# 東京電力福島第一原子力発電所における 事故の分析に係る検討会 第21回会合

「東京電力福島第一原子力発電所事故の調査・分析に係る中間取りまとめ」  
(2021年3月5日)に関する見解等について(回答)

(別添) 中間取りまとめに関する見解等の回答(中国電力株式会社)

## 中間取りまとめに関する見解等(回答)に対して、改めて見解等を聴取する事項の回答(中国電力株式会社)

第1図 島根1号機 耐圧強化ベントライン系統概要図 (AM対策当時)

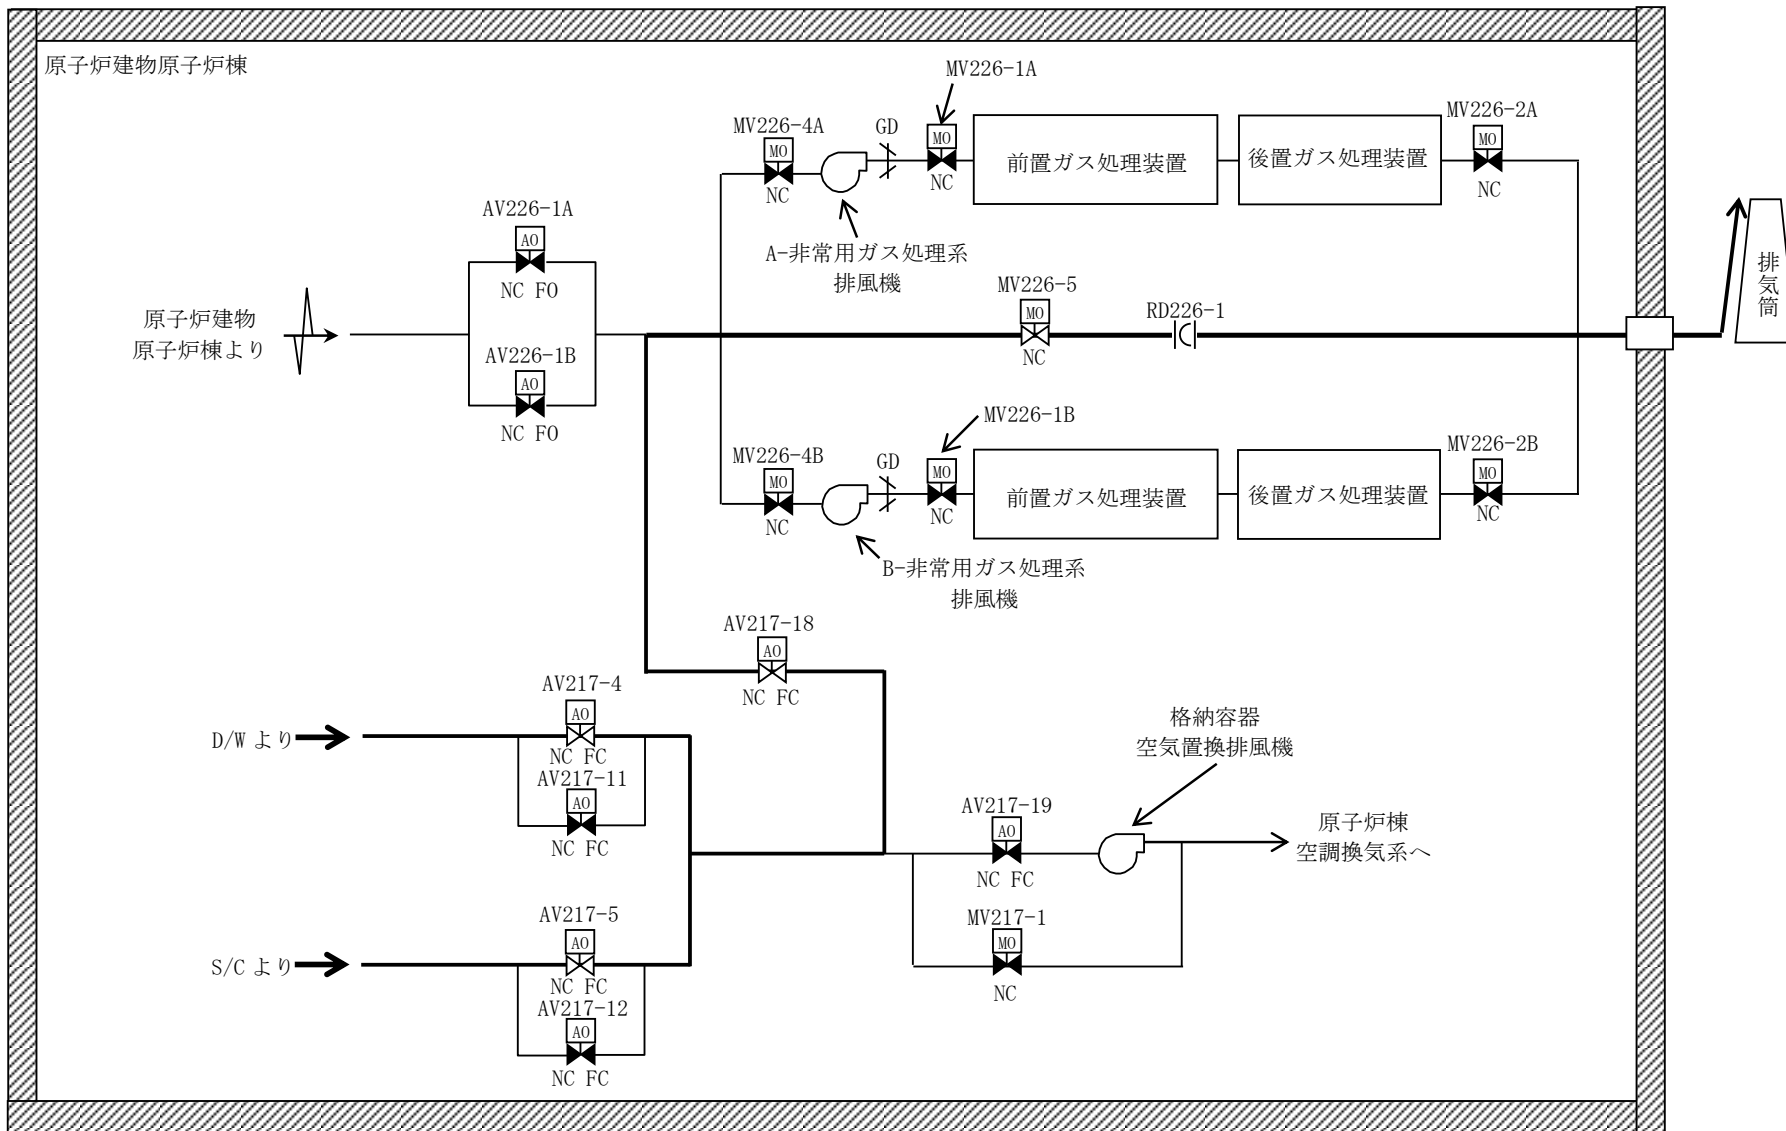
| 番号    | 事項   | 回答項目 | 回答内容、理由  |
|-------|--|------|--|
| (2)-1 | <p>「発電用軽水型原子炉施設におけるシビアアクシデント対策としてのアクシデントマネージメントについて」(平成4年5月、原子力安全委員会決定)を踏まえて、発電用原子炉設置者が自主的な保安措置として当時整備したアクシデントマネージメント対策(以下「AM対策」という。)の1つである耐圧強化ベントラインが重要安全施設である非常用ガス処理系(以下「SGTS」という。)配管へ接続されていたことにより、自号機のSGTS及び原子炉建屋内へのベントガス(核分裂生成物、水素等)の逆流、汚染及び水素流入による原子炉建屋の破損リスクの拡大を招いている。</p> | ①    | <p>無</p> <p>耐圧強化ベントラインはSGTS配管へ接続され、SGTSフィルタ出口とはフェイルオープン空気作動弁(以下「AO弁」という。)及びグラビティダンパで隔離される構成であり、自号機のSGTS及び原子炉建屋内へベントガスが逆流しうる系統構成であったこと及びSGTSフィルタで汚染が確認されていることから、1号機及び3号機においては自号機へのベントガスの逆流、汚染があったと考えられるため、異なる見解は無い。</p>   |

| 番号    | 事項   | 回答項目 | 回答内容、理由  |
|-------|--|------|--|
|       |  | ③    | <p>1. AM対策当時の状況<br/> <b>【島根1号機】(廃止措置中)</b><br/> 耐圧強化ベントラインについては、窒素ガス制御系から分岐し、SGTSフィルタ出口に接続する構成で、SGTSフィルタ出口側の隔離弁等はフェイルオープンAO弁で構成されており、自号機のSGTS及び原子炉建物へベントガスが逆流しうる系統構成であった。<br/> <b>【島根2号機】</b><br/> 耐圧強化ベントラインについては、SGTSから分岐し、SGTSフィルタ出口に接続する構成で、SGTSフィルタ出口側の隔離弁はフェイルアズイズの電動駆動弁(以下「MO弁」という。)で構成されており、当該弁は通常時閉で、SGTS停止時にも閉となるため、自号機のSGTSフィルタには逆流しない系統構成であったが、SGTSからの分岐箇所の上流側に原子炉建物からの吸気ラインがあり、その隔離弁はフェイルオープンAO弁であるため、自号機の原子炉建物内へベントガスが逆流しうる系統構成であった。<br/> <b>【島根3号機】(建設中)</b><br/> 耐圧強化ベントラインについては、不活性ガス系から分岐し、SGTSフィルタ出口に接続する構成で、SGTSフィルタ出口側の隔離弁はフェイルアズイズのMO弁で構成されており、当該弁は通常時閉で、SGTS停止時にも閉となるため、自号機のSGTS及び原子炉建物へベントガスが逆流しない系統構成であった。</p> <p>2. 現状施設への反映<br/> <b>【島根1号機】(廃止措置中)</b><br/> 廃止措置段階であり、原子炉内に燃料を装荷することはなく、ベントに至る事象は考えられないため対策不要。<br/> <b>【島根2号機】</b><br/> 格納容器フィルタベント系及び耐圧強化ベントラインの他系統との隔離について、以下の対策を実施することとしており、他系統に逆流しない設計としている。<br/> ・格納容器フィルタベント系は、他系統との接続配管に隔離弁を2重で設置する設計としている。<br/> ・耐圧強化ベントラインのSGTSからの分岐箇所を変更し、SGTSとの接続配管には隔離弁を2重で設置する設計としている。<br/> <b>【島根3号機】(建設中)</b><br/> ・格納容器フィルタベント系は、新規制基準対応として、島根2号機と同様の対応を実施する予定である。<br/> ・耐圧強化ベントラインは、自号機のSGTS及び原子炉建物へベントガスが逆流しない系統構成である。</p> <p>各号機の耐圧強化ベントラインの構成については添付参照。</p> |

(3) - 2 ①関係

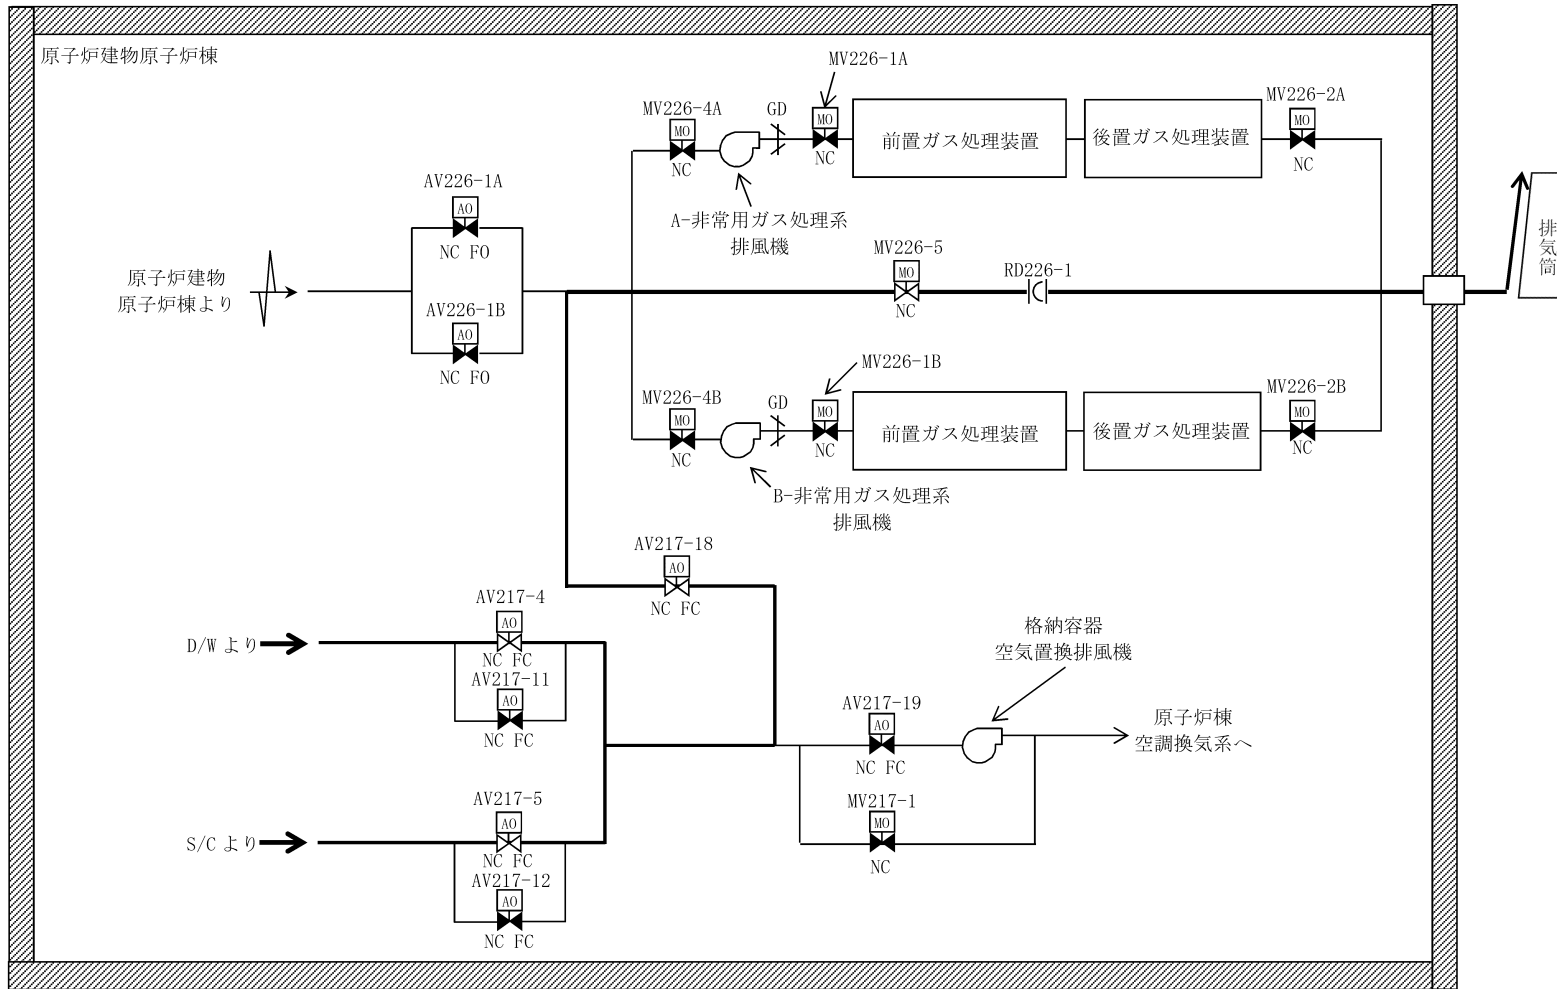
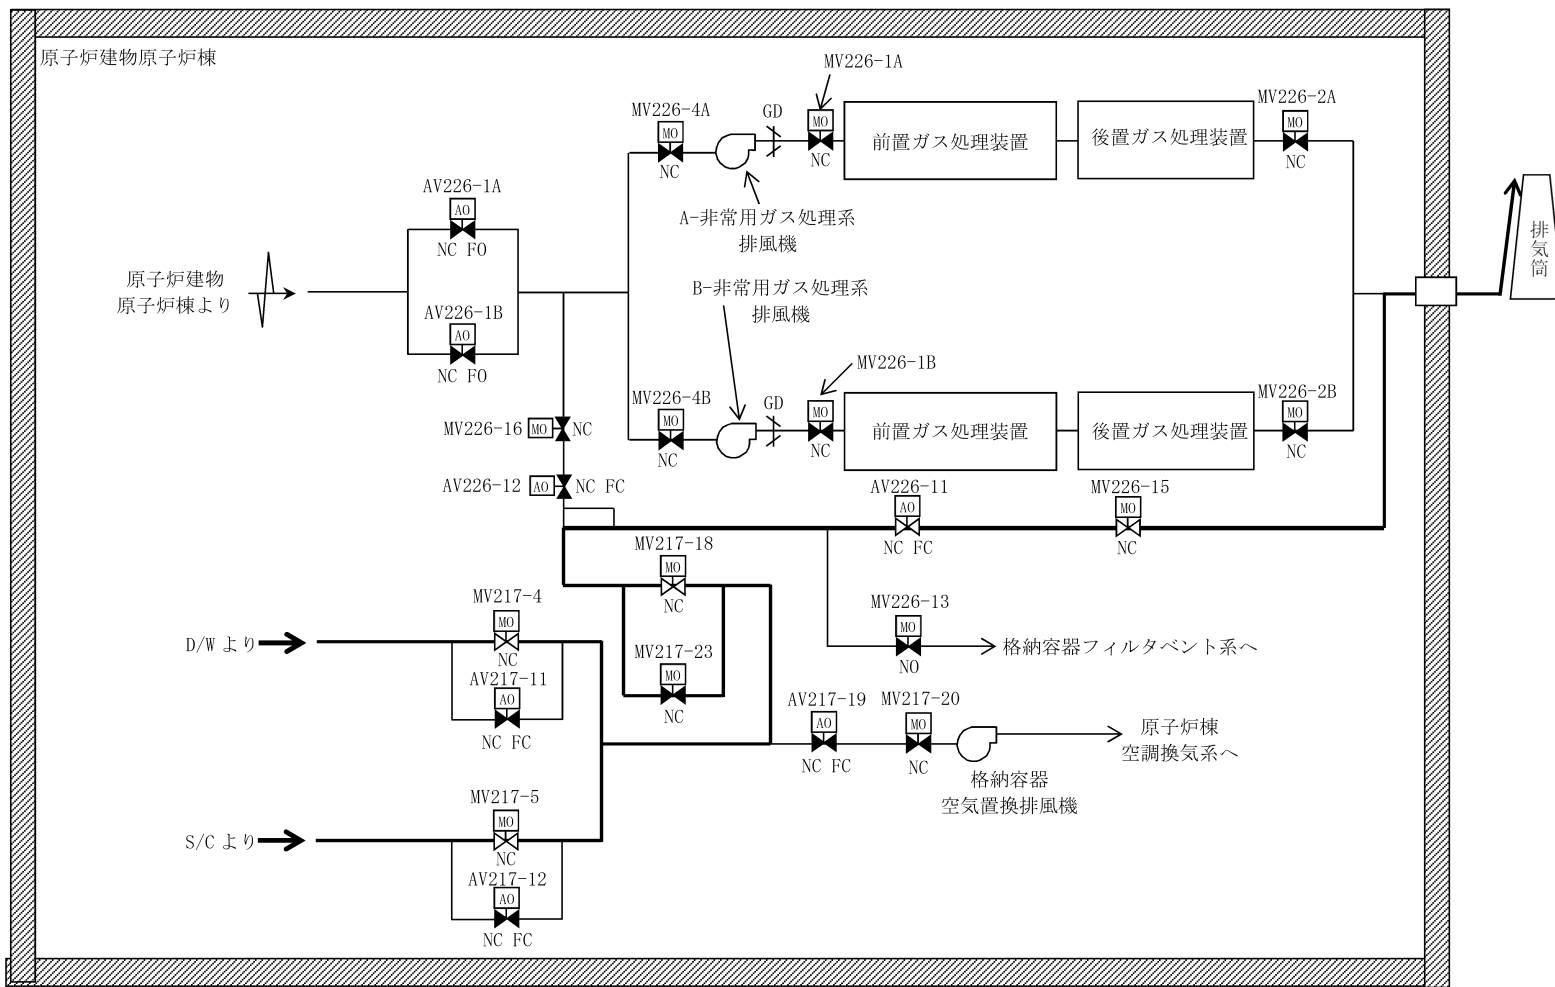
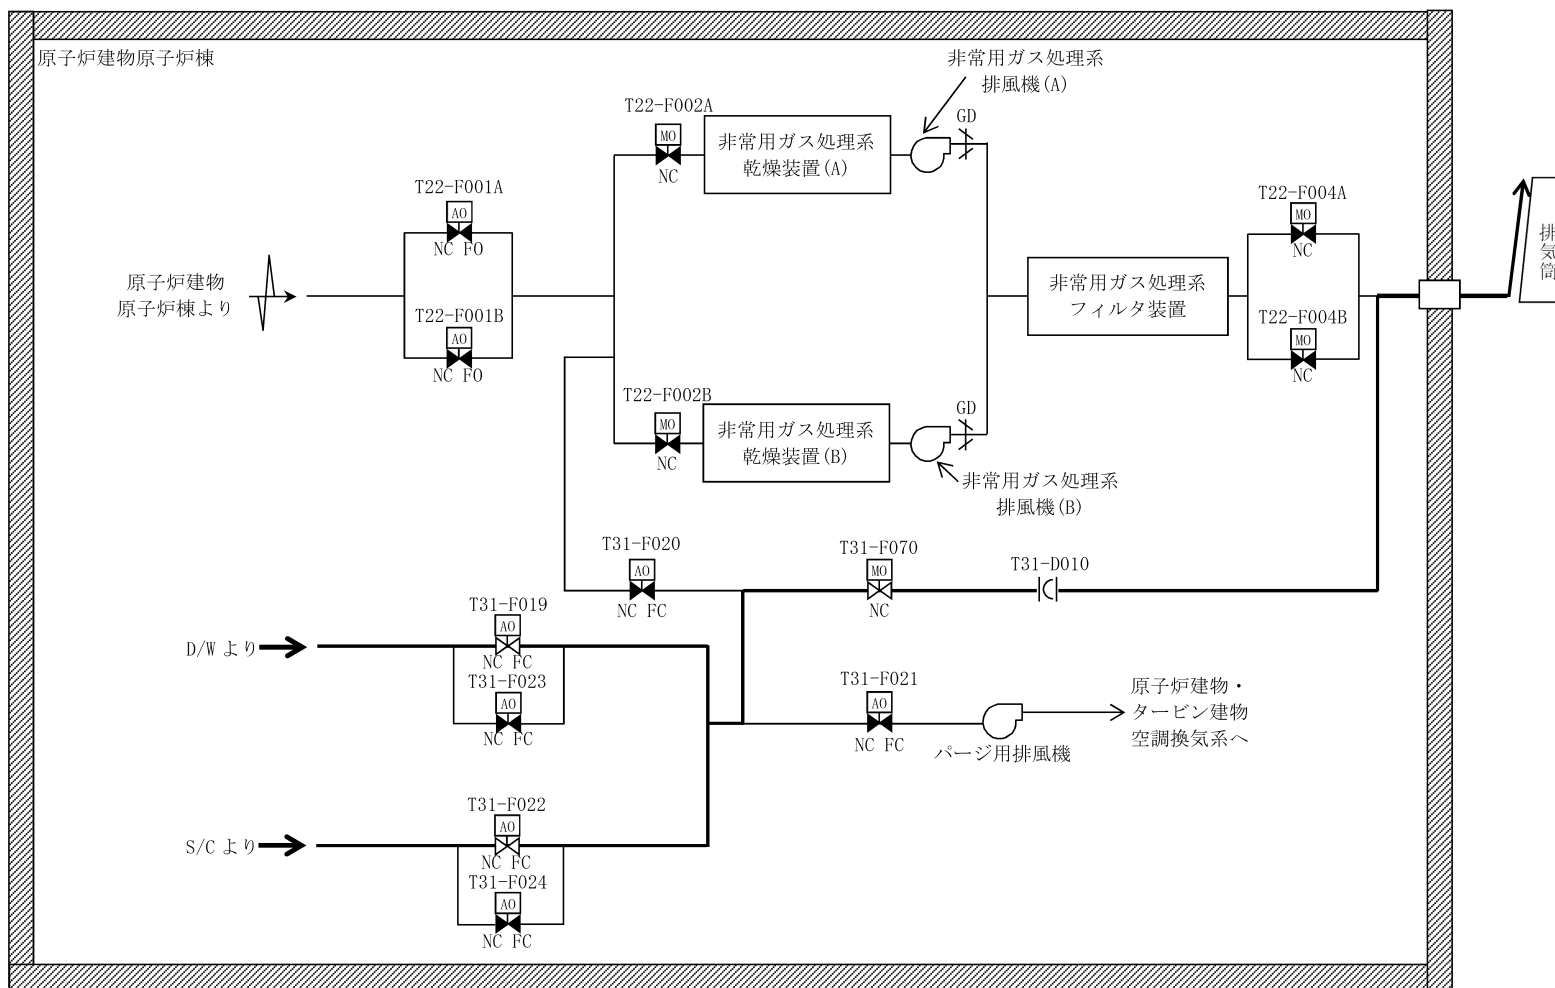
| 中間取りまとめに関する見解等(回答)に対して、改めて見解等を聴取する事項の回答(2021年7月2日)   |   | (参考)中間取りまとめに関する見解等の回答(2021年5月10日) |  |      |   |
|--|---|-----------------------------------|--|------|---|
| <p>(3)-2①関係<br/>(ア) 福島第一原子力発電所(以下「1F」という。)のベントガスの挙動には、どのような特徴があったと考えるか。</p>  | <p>1Fの排気筒内ではベントガス流速が小さくなるため、セシウムを含むベントガスが滞留したと考えられるが、このベントガスの滞留については、排気筒からベントガスを放出する設計であった島根1号機でも同様に起る現象であったと考える。</p> <p>また、1Fのベントガスについては、排気筒の手前で自号機への逆流及び他号機への流入があったと考えられるが、このうち自号機への逆流については、フェイルオーバーの空気作動弁で隔離する設計であった島根1号機及び島根2号機においても同様に起る現象であったと考える。</p> <p>各号機の耐圧強化ベントラインの構成については添付2に示す。</p>   | (3)-2                             | 1/2号機共用排気筒内部では、排気筒頂部までの排気配管がなく、排気筒内にベントガスが滞留したことが、排気筒下部の高い汚染の原因となった。 | ①    | <p>無</p> <p>排気筒内ではベントガスが滞留し、排気筒頂部から放出される前に排気筒内部にセシウムを含む大量の放射性物質が蓄積したが、排気筒下部の高い汚染の原因となったことについて、異なる見解は無い。<br/>なお、排気筒内ではベントガス流速が小さいため、排気筒内で蒸気凝縮により発生するドレンをベントガスによって排気筒頂部から排出できず、気液対向流が発生し、排気筒内部に付着した放射性物質がドレンに随伴してローポイントに蓄積したことが、排気筒下部の高い汚染の原因となった可能性も考えられる。</p>   |

(6) - 1 ③関係

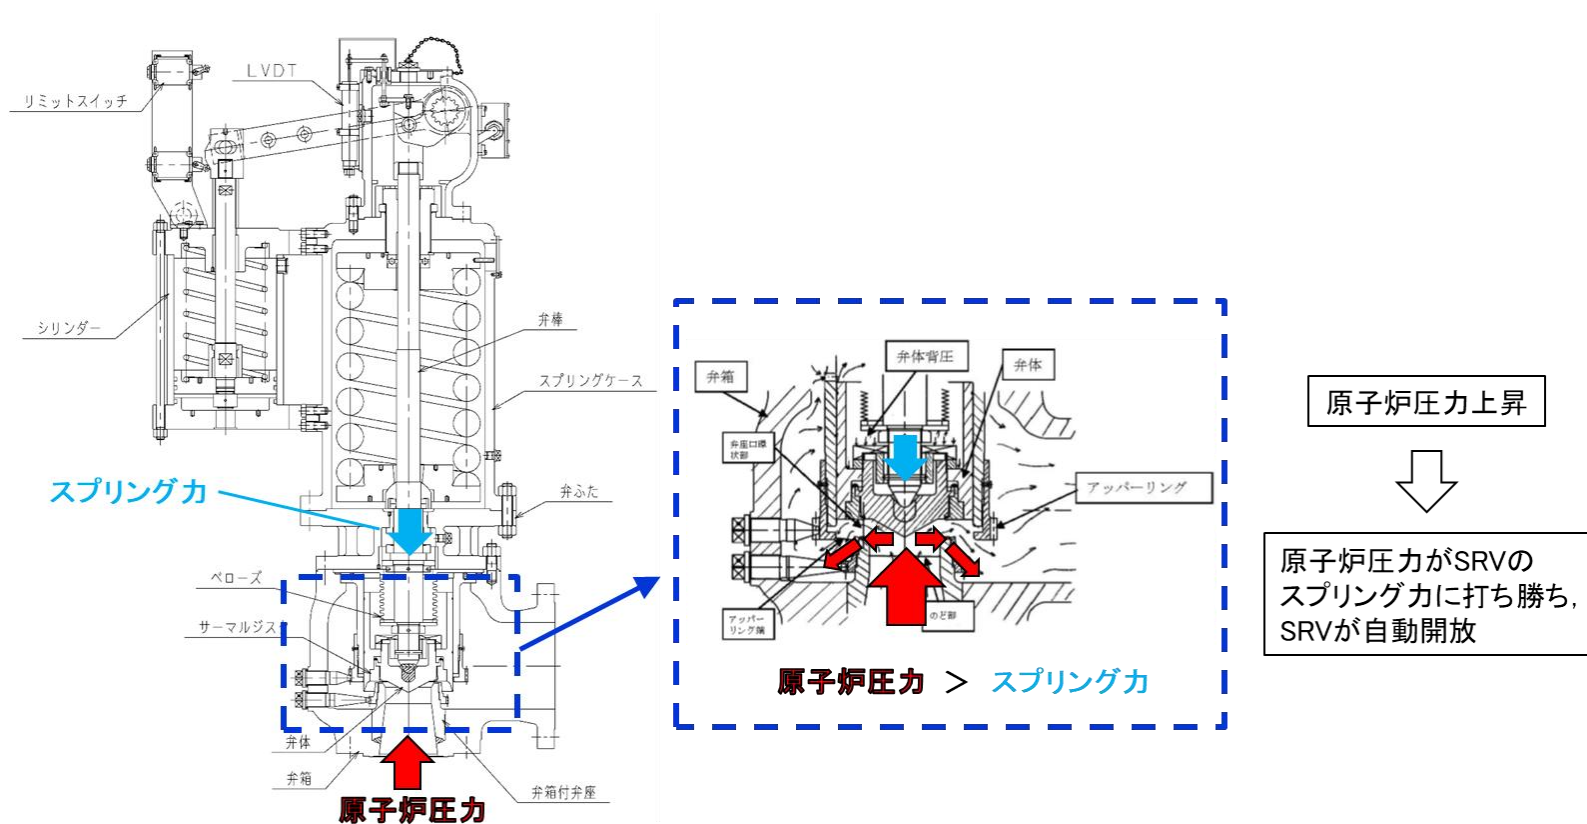
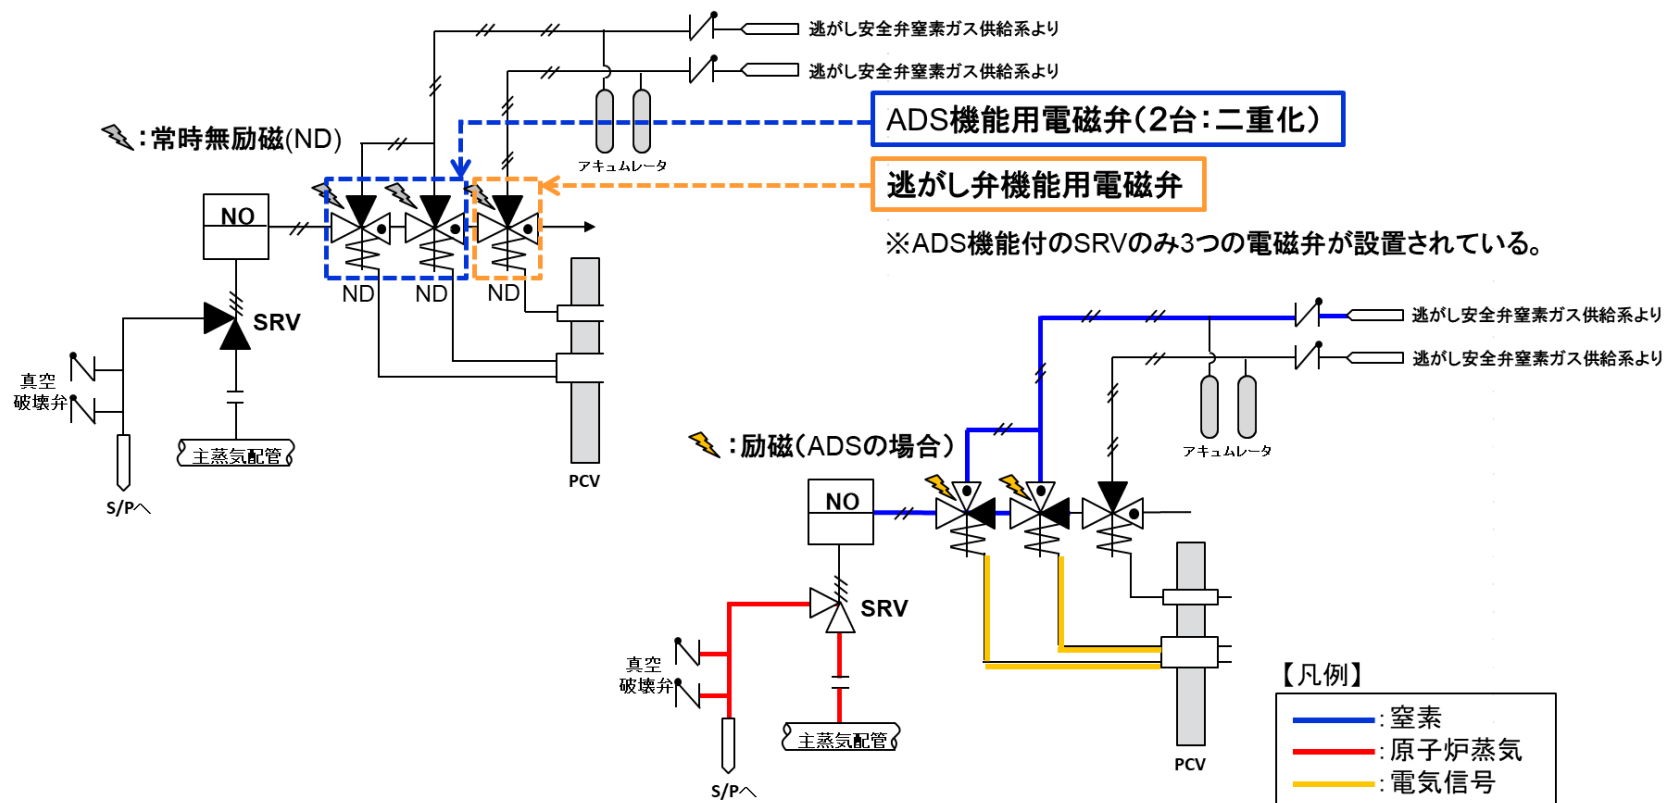
| 中間取りまとめに関する見解等(回答)に対して、改めて見解等を聴取する事項の回答(2021年7月2日)   |   | (参考)中間取りまとめに関する見解等の回答(2021年5月10日) |  |        |   |
|--|---|-----------------------------------|--|--------|---|
| (6)-1③関係<br>(ア) 島根原子力発電所の各号機に設置されているSRVは東芝設計と異なるか。   | 島根1, 2, 3号機のSRVの設計内容(作動機構等)を添付3に示すが、東芝設計の詳細情報を有していないため、その差異については把握していない。  | (6)-1                             |  | ③      | 【島根1号機】(廃止措置中)<br>廃止措置段階であり、原子炉内に燃料を装荷することはなく、SRV作動に至る事象は考えられないため対策不要。<br>【島根2号機】<br>SRVの不安定動作の要因の一つとして推測される駆動用窒素の不足に関しては、以下のとおり対策を実施している。<br>・ 逃がし安全弁窒素ガス供給系によりSRVに窒素を供給可能な設計とし、重大事故等の収束に必要な窒素ガス供給量を有する窒素ガスボンベ(15個)及び予備の窒素ガスボンベ(15個)を配備することとしている。<br>・ SRV用電磁弁及びSRVシリンダのシール部を改良EPDM製シール材に変更することとしている。<br>【島根3号機】(建設中)<br>新規制基準対応として、島根2号機と同様の対応を実施する予定である。 |

逃がし安全弁 (SRV) の 3つの機能に関する作動機構等は以下のとおり。
